设计修改通知单

工程名称 浩德·栾川项目S1住宅大区（东大门区域）景观施工图设计

编号 BG-01 修改版次

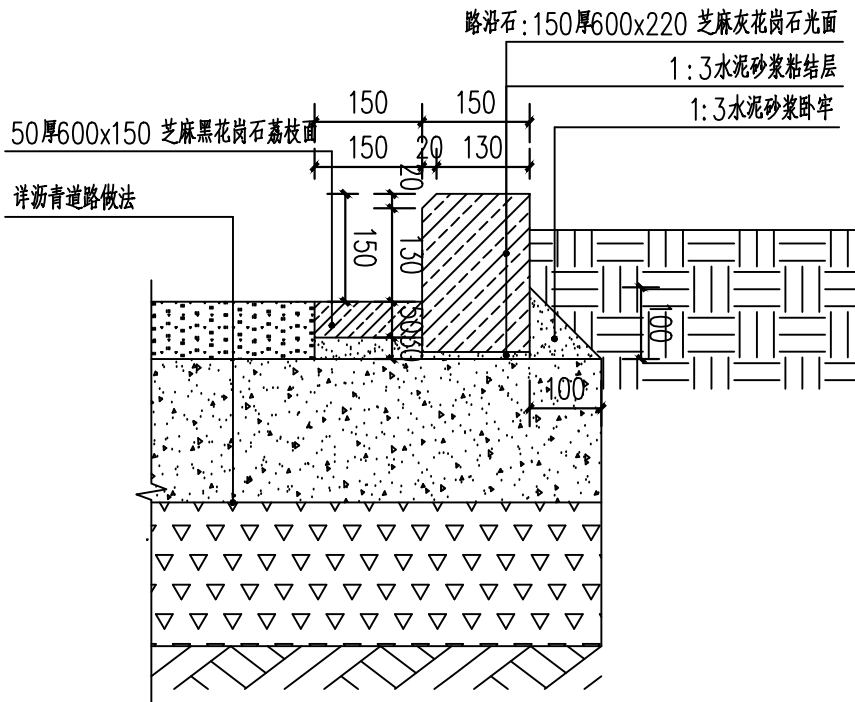
1. 东大门区域标高优化, 详BG01-1.01;
2. 东大门左侧围墙与景墙高差较大, 围墙加高, 详BG01-1.01;
3. 东大门回形纹背衬亚克力板调整为背衬3mm厚米黄色透光云石片, 详BG01-2.02;
4. 东大门门卫室及储存室内部增加100mm高踢脚线, 详BG01-2.03;
5. 东大门立面金属凹凸造型做法调整, 采用不锈钢加工为凹凸造型, 详BG01-2.03;
6. 东大门除天沟位置, 原2mm厚不锈钢均调整为1.2mm厚, 详BG01-2.02;
7. 东大门车库入口处车行道沥青面层调整为80厚(50厚粗粒透水沥青+30厚细粒透水沥青);
8. 东大门格栅落地处调整为黑色砾石散置, 详BG01-2.03;
9. 左侧道路收边调整为150宽, 材料调整为芝麻灰花岗石; 车库出入口截水沟前及储存室一侧沥青道路增加石材收边; 路沿石高度调整, 做法下图所示:
